**Всемирный форум для согласования
правил в области транспортных средств****168-я сессия**

**Соглашение 1958 года – Рассмотрение проектов
поправок к действующим правилам,
представленных GRE****Предложение по дополнению 5 к первоначальному
варианту Правил № 128 (источники света
на светоизлучающих диодах (СИД))****Представлено Рабочей группой по вопросам освещения
и световой сигнализации***

Рис. 1*

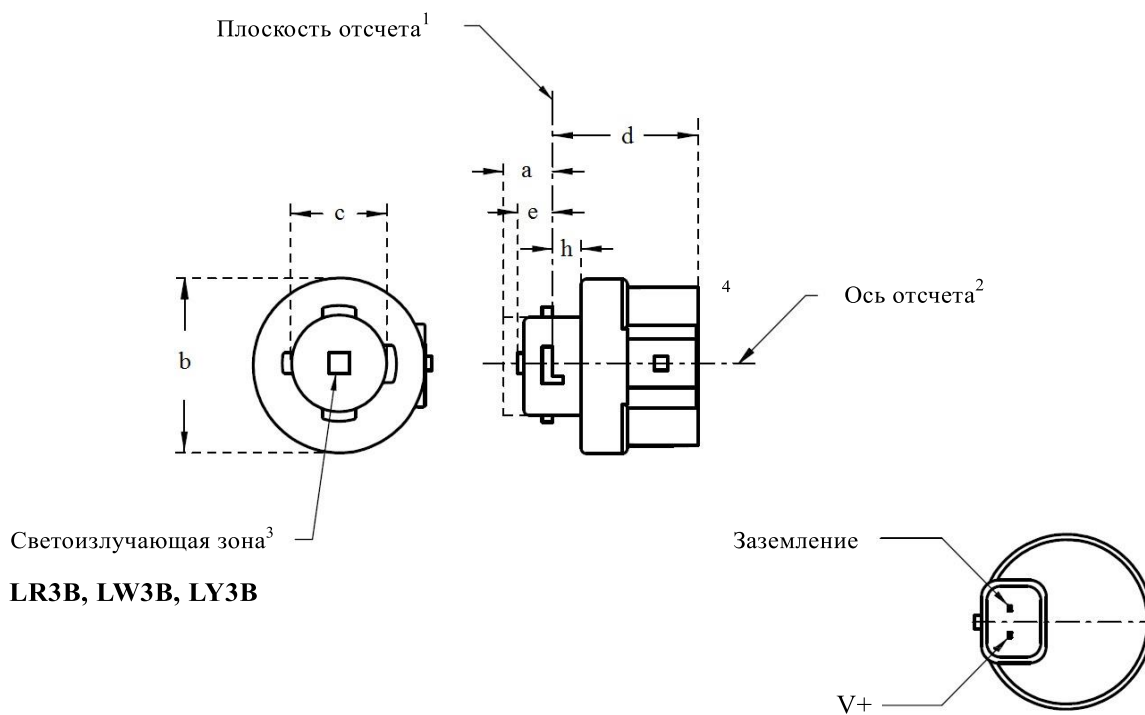
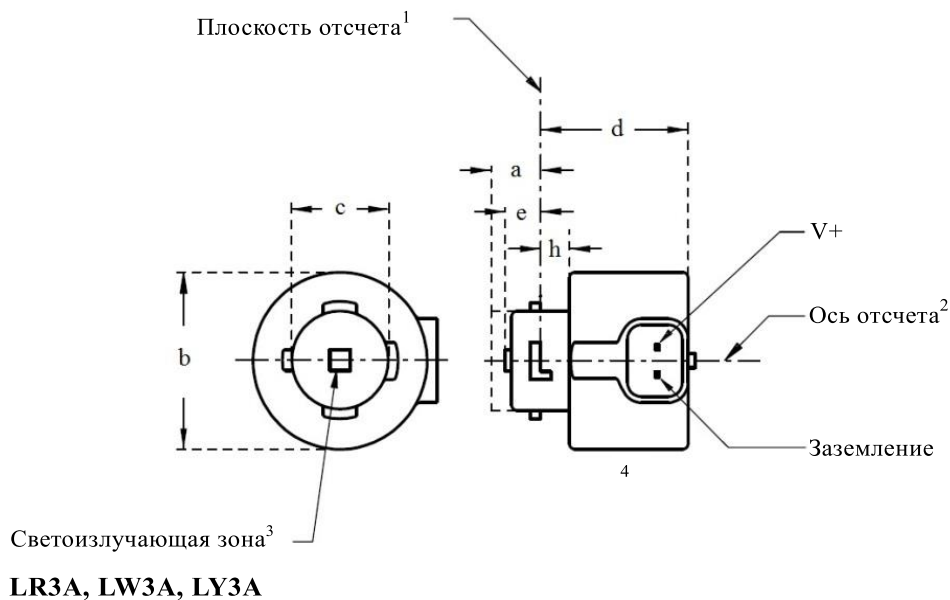
Спецификации LR3/1–5 заменить новыми спецификациями L3/1–6 следующего содержания (см. следующие страницы по одной странице на спецификацию):

Рис. 1*

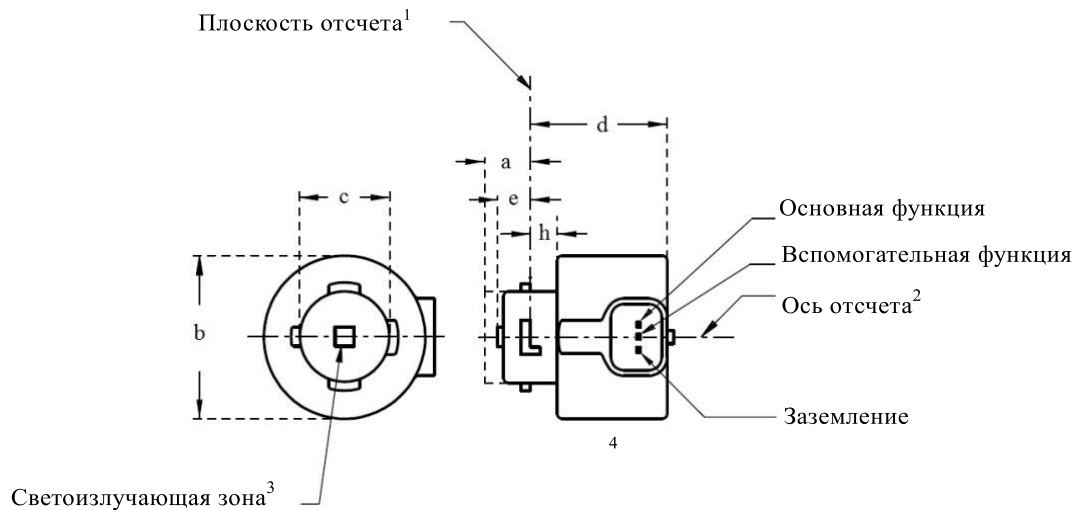
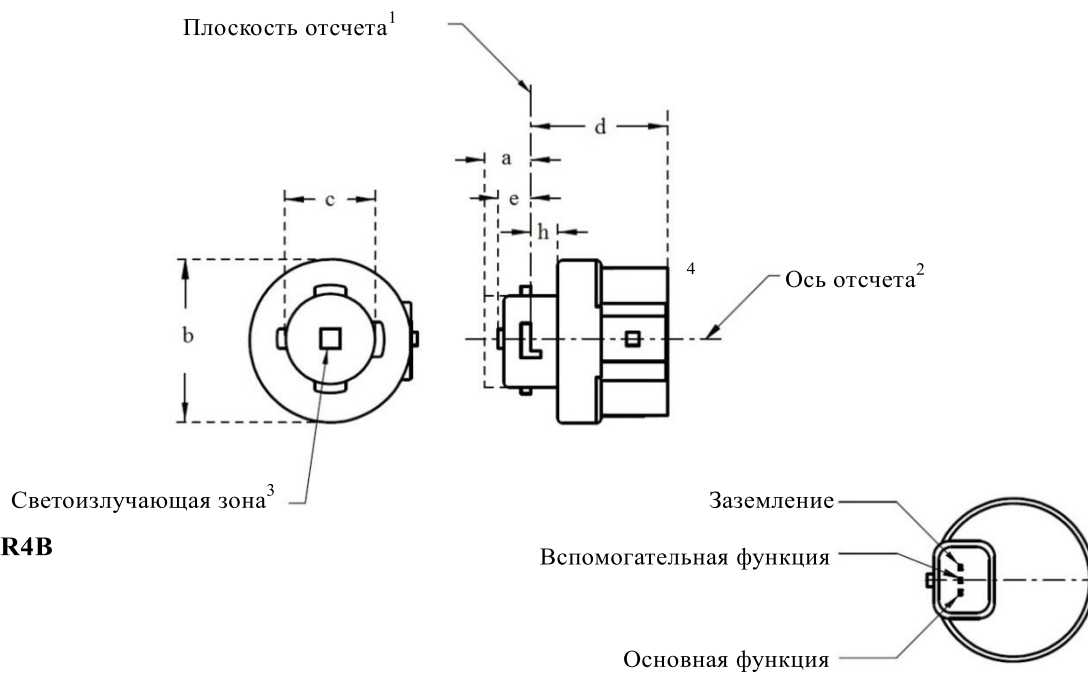
Спецификацию LR4/1 заменить новой спецификацией LR4/1 следующего содержания (см. следующие страницы):

Спецификацию LR4/4 заменить новой спецификацией LR4/4 следующего содержания (см. следующие страницы):

Рис. 1*

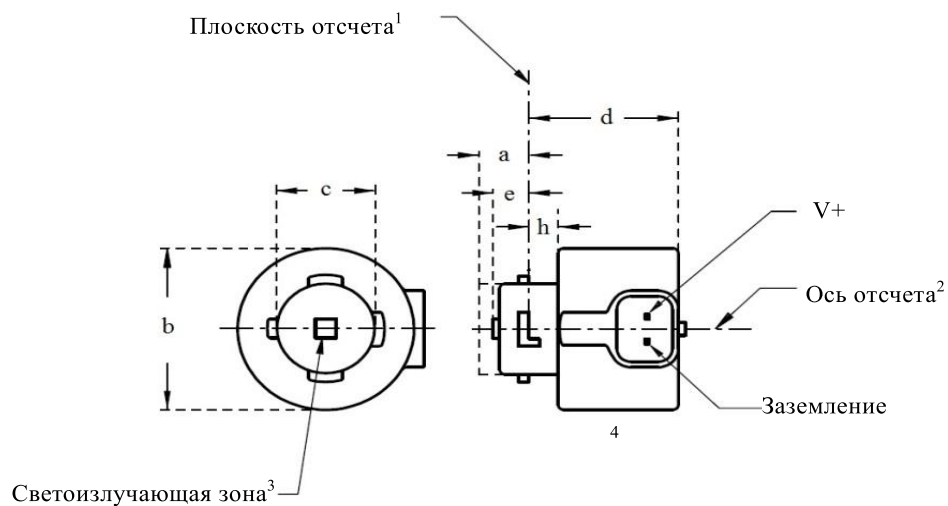
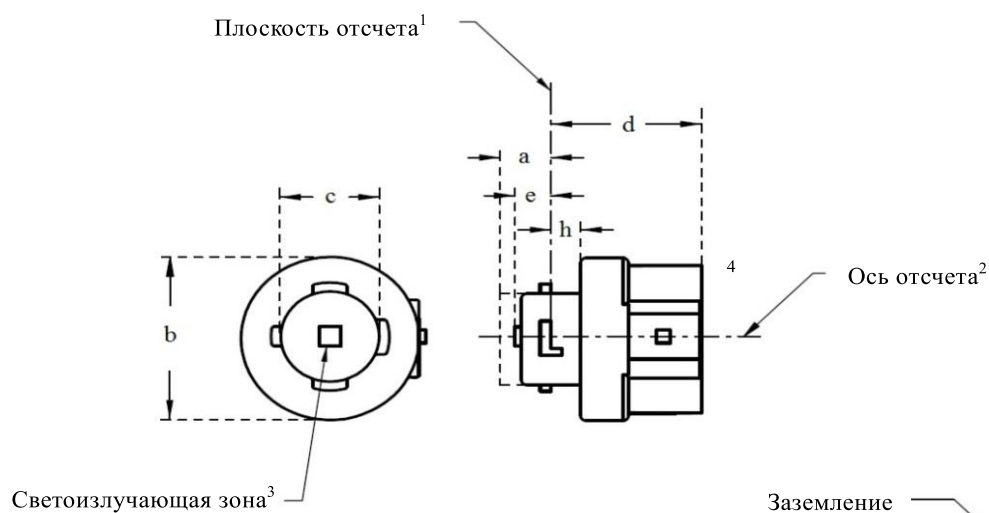
После спецификации LR4/5 включить новые спецификации L5/1–6 следующего содержания (см. следующие страницы по одной странице на спецификацию):
